**MEMORANDO – DIAM – 0968**

ASUNTO: Verificación de coordenadas

En atención al memorando DEEIA-0325-3105-2024 en seguimiento del memorando **DEEIA-0759-301-2023**, donde se solicita generar una cartografía que permita determinar, la ubicación y superficie del proyecto Categoría II, denominado "PROVINCIAS DE LOS SANTOS, HERRERA, DISTRITOS DE MACARACAS, LOS POZOS CORREGIMIENTOS DE MACARACAS (CABECERA), CALABACITO VERIFICACIÓN DE COORDENADAS DEL PROYECTO CATEGORÍA II "DISEÑO CONTRUCCIÓN Y FINANCIAMIENTO DE CALLES Y ALCANTARILLADO DE MACARACAS, PROVINCIA DE LOS SANTOS. TOMA Y ESTACIÓN DE BOMBEO DE AGUA CRUDA, LÍNEA DE ADUACCÓN A PLANTA POTABILIZADORA, LÍNEA DE CONDUCCIÓN A TANQUE DE ALMACENAMIENTO Y CALLES INTERVENIDAS ., le informamos que con los datos proporcionados se determinó lo siguiente:

Adj: Mapa

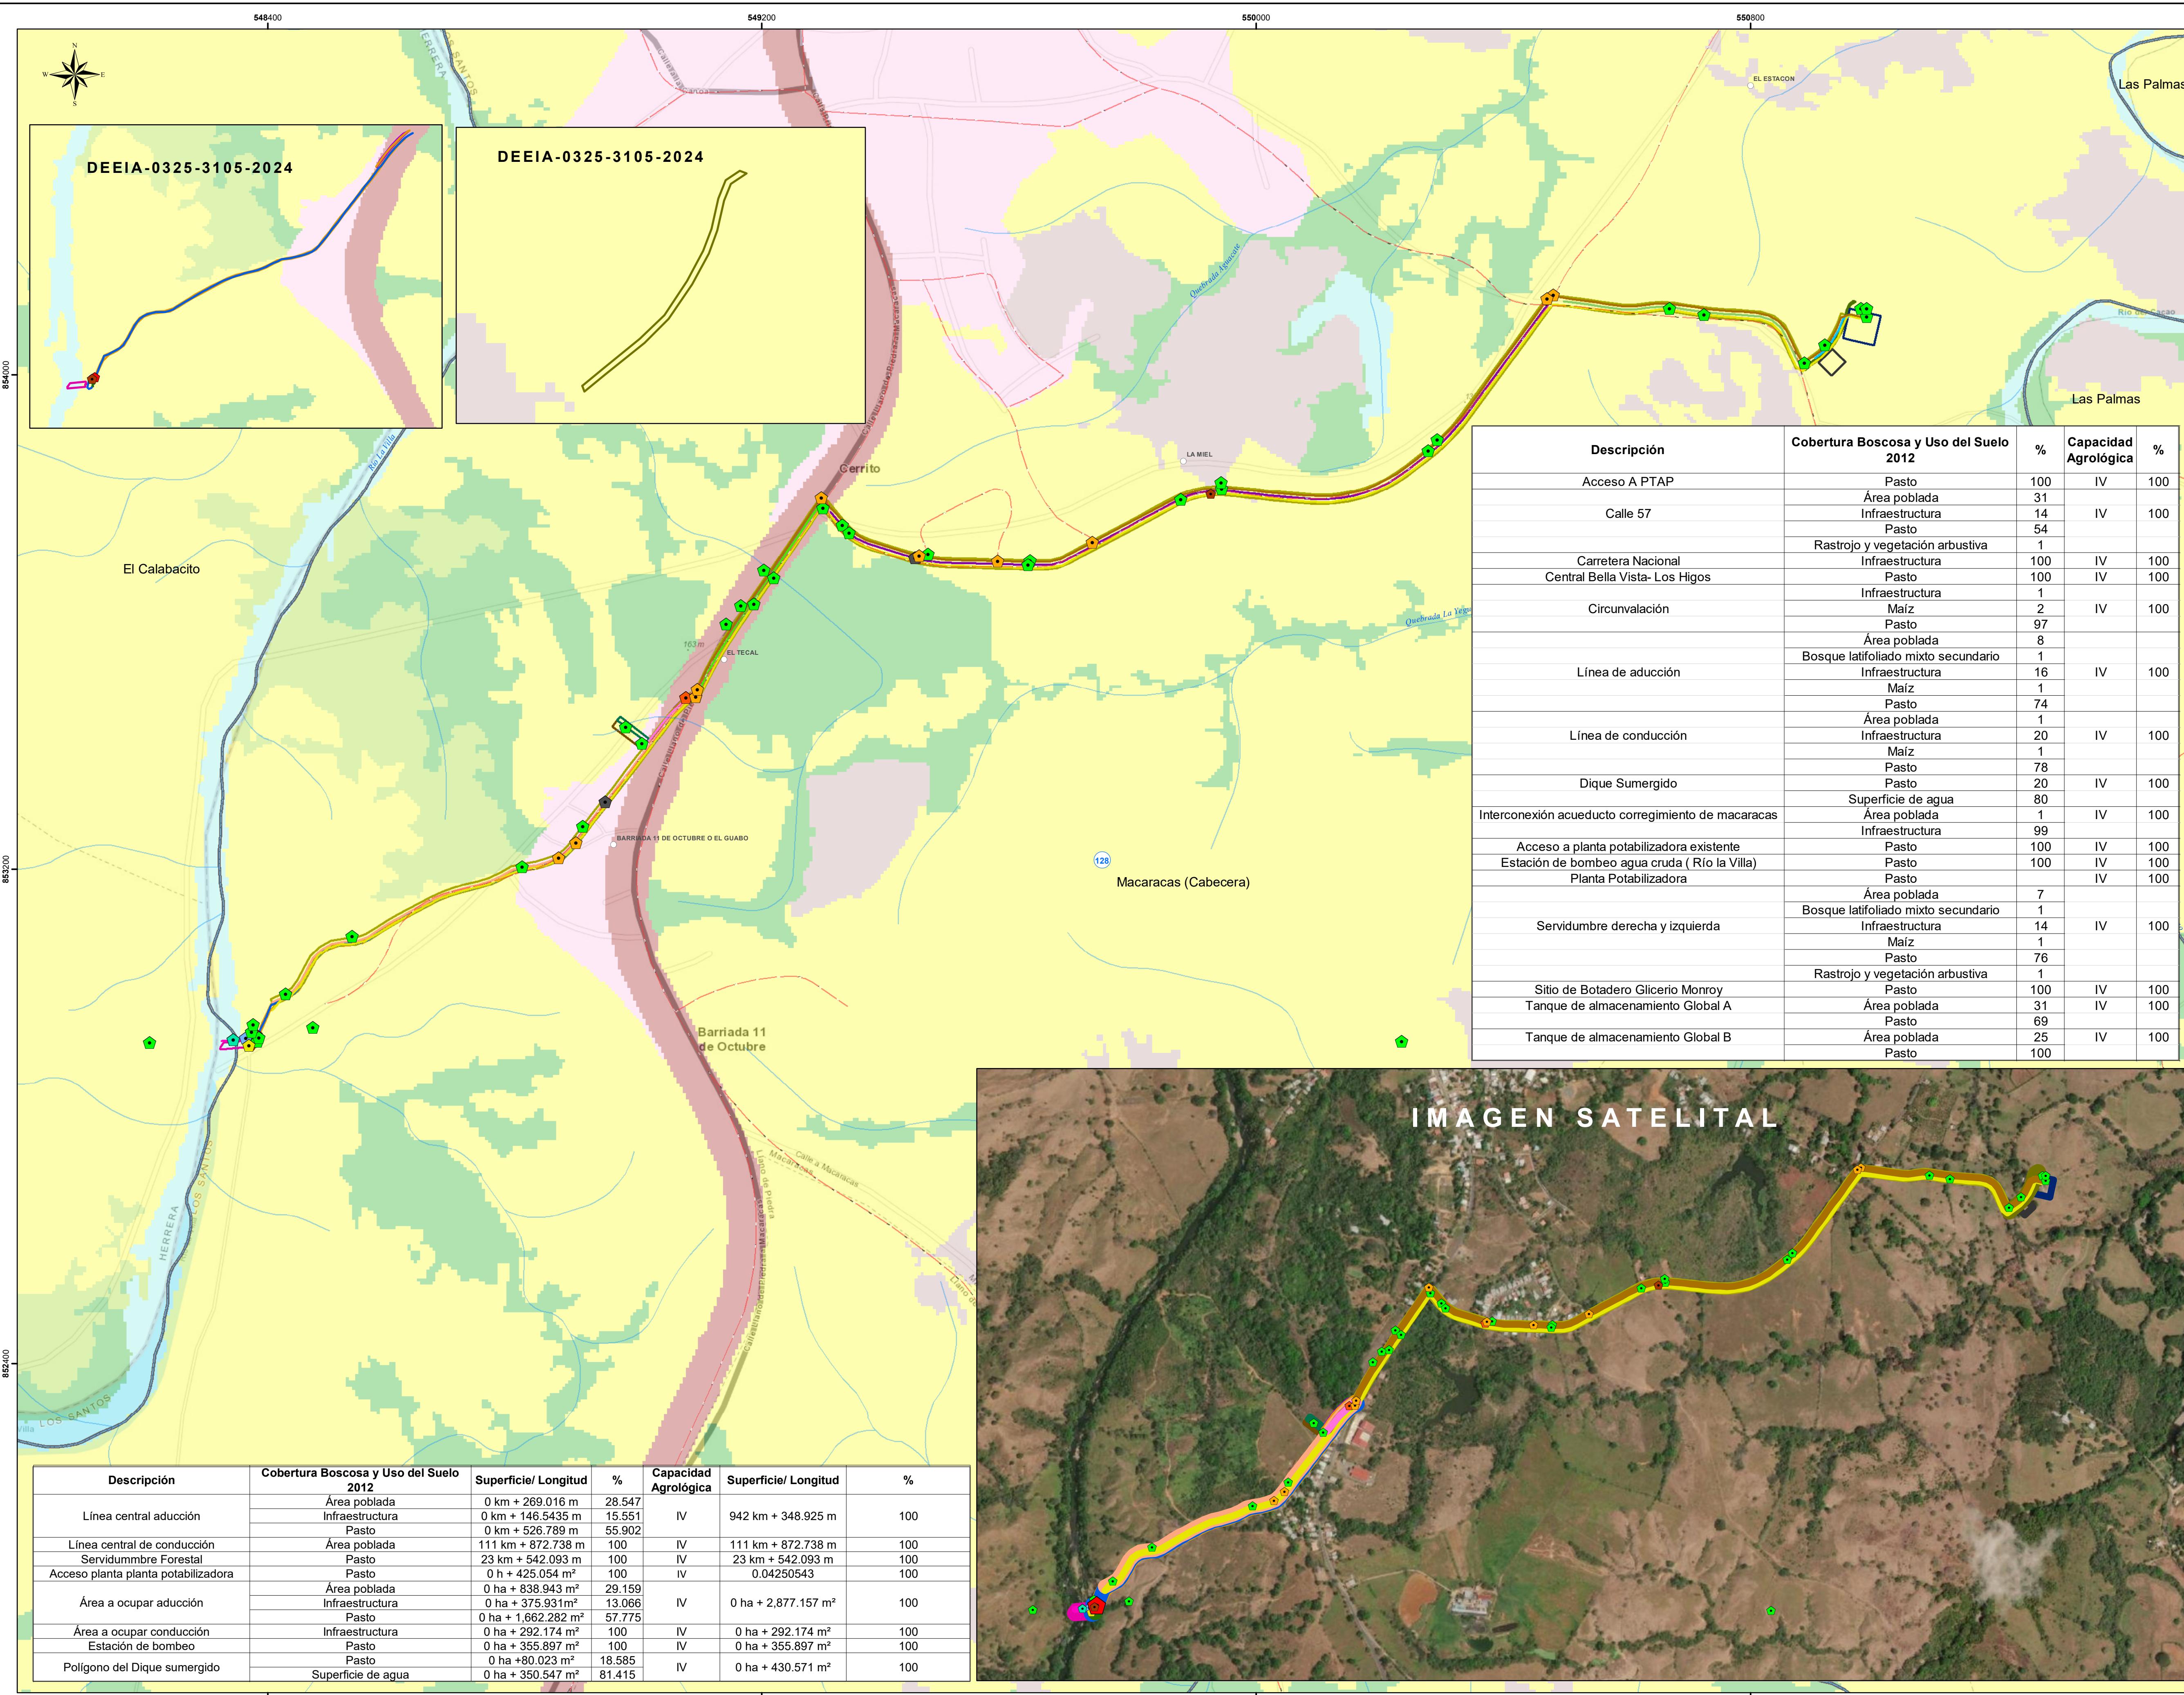
- El proyecto se ubica fuera de los límites del SINAP.
- Verificar los puntos de la servidumbre a ocupar acceso APTAP en referencia a su ubicación.
- Verificar los puntos de la servidumbre a ocupar calle 57 en referencia a su ubicación.
- Verificar punto 1 calidad dce aire.
- Verificar punto 1 informe de ruido
- Verificar puntos de proyección arqueológica con coordenadas 5499321-853757 y 55235-852922.

- El punto 1 del dique sumergido está desplazado, verificar.
- En el polígono del dique se repite las coordenadas del punto 2 y 3.
